ÉLECTRICITÉ RÉSEAU DISTRIBUTION FRANCE

Remarques ERDF concernant l'article 2.3 "Le Réseau d'évacuation" de la Documentation Technique de Référence (DTR)

Identification : ERDF/DR/DDR

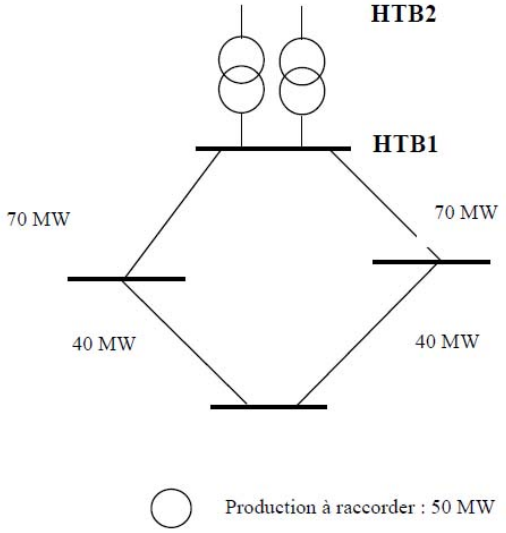
Pare exemple dans le cas de postes HTB/HTA injecteurs qui verraient au cours du temps croitre leur puissance d'injection (e.g. nouvelles unités rattachés en HTA) et dont le schéma de raccordement au RPT évoluerait par adjonction à une ou plusieurs liaisons existantes et non modifiées, de nouvelles liaisons, afin de permettre l'évacuation de la pleine puissance en régime normale sans toutefois offrir de garantie en cas d'indisponibilité fortuite.

Dans ce cas les liaisons préexistantes ne relèveraient pas du réseau d'évacuation au sens que RTE propose de lui donner, tout en étant conformes à la définition du réseau d'évacuation qu'en donne le CdC du RPT.

4 Illustrations du chapitre 7

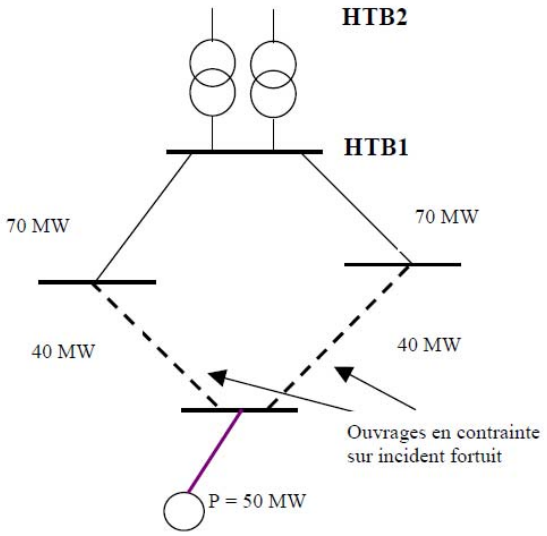
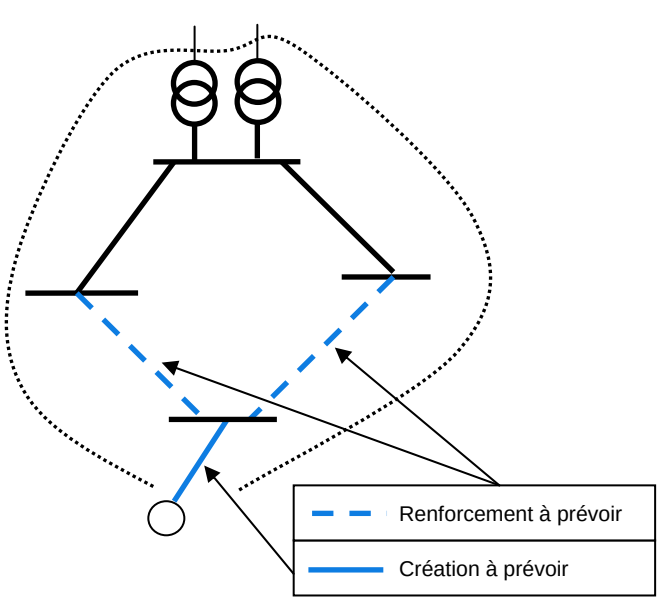
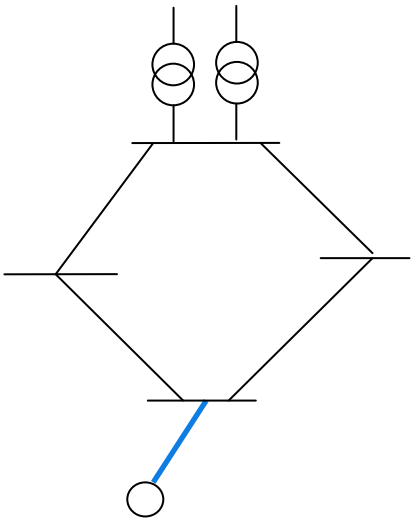
L'article 2.3 propose au chapitre 7 des illustrations pour préciser le texte. Elles nous paraissent indispensables à la bonne compréhension mais celles proposées nous paraissent incorrectes. ERDF propose :

Situation Initiale

Conséquences du raccordement

Périmètre du réseau d'évacuation initial :

Réseau d'évacuation après renforcement

Le réseau d'évacuation figurant ici en bleu répond à la définition de l'article 17 du cahier des charges de concession du RPT.
